Товарищество с ограниченной ответственностью «Фирма «Казинтерсервис»

Исх.№ 311/14
Дата: 20.04.2018г.

Департамент внутреннего государственного аудита по г. Шымкент

ТОО «Фирма «Казинтерсервис» просит пересмотреть протокол допуска, так как заявки приведенных ниже поставщиков не соответствуют требованиям технической спецификации и закону о государственных закупках:

На рисунках 1 и 2 представленных ниже можно увидеть разницу между планками DIMM и SO-DIMM. Оперативная память DIMM DDR4 SDRAM для компьютеров и моноблоков должна иметь разъём 288 пин, тогда как SODIMM DDR4 SDRAM имеет разъём всего 260 пин.

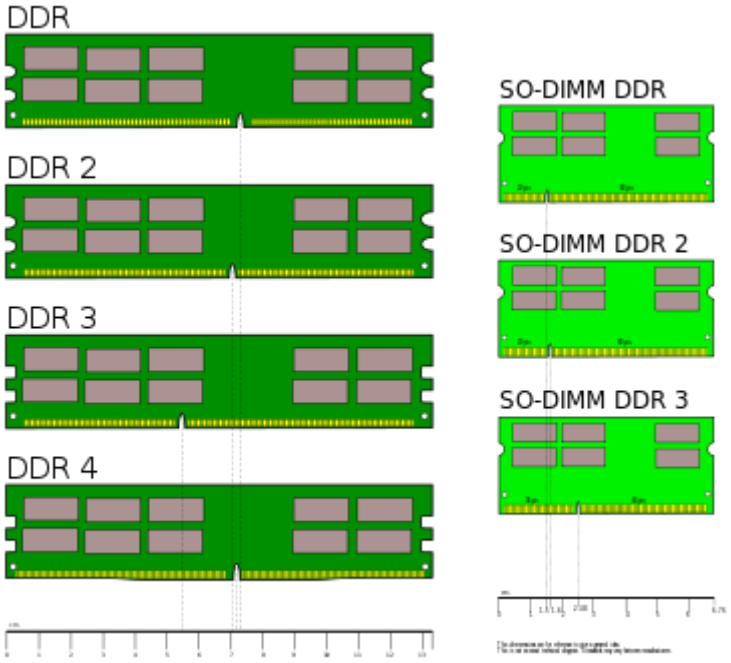
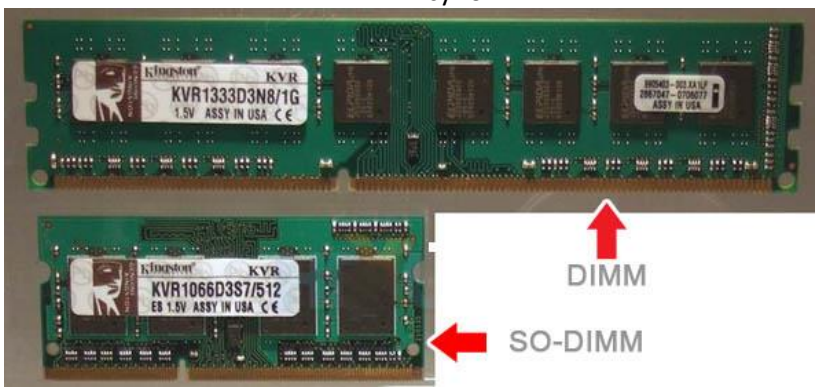
2. Товарищество с ограниченной ответственностью "Moshe Corp"
   Пункт 1 – Не соответствие по оперативной памяти

Требования по технической спецификации Заказчика:
«4) МАКСИМАЛЬНЫЙ ОБЪЕМ ПОТДЕРЖИВАЕМОЙ ПАМЯТИ: (не менее DDR4-2400 SDRAM, 32 Гбайт (Скорость передачи данных до 2400 мегапередач/с));
5) ОБЪЕМ ПАМЯТИ: (не менее 4 Гбайт);»

Потенциальным поставщиком указана оперативная память:
«4) МАКСИМАЛЬНЫЙ ОБЪЕМ ПОТДЕРЖИВАЕМОЙ ПАМЯТИ: DDR4-2400 SDRAM, 32 Гбайт (Скорость передачи данных до 2400 мегапередач/с)
5) ОБЪЕМ ПАМЯТИ: Слоты для модулей памяти: **2 слота SODIMM**, объем памяти: DDR4-2400 SDRAM, 4 Гбайт,»

Предлагаемая потенциальным поставщиком оперативная память предназначена для ноутбуков и не может быть установлена в материнские платы для компьютеров (системных блоков) и моноблоков. В пункте 3 технической спецификации, потенциальными поставщиком указан НАБОР МИКРОСХЕМ: Intel® H270, который не поддерживает модули памяти SODIMM, а только DIMM.
Подтверждение по ссылке на официальный сайт производителя Intel - https://ark.intel.com/ru/products/98090/Intel-H270-Chipset
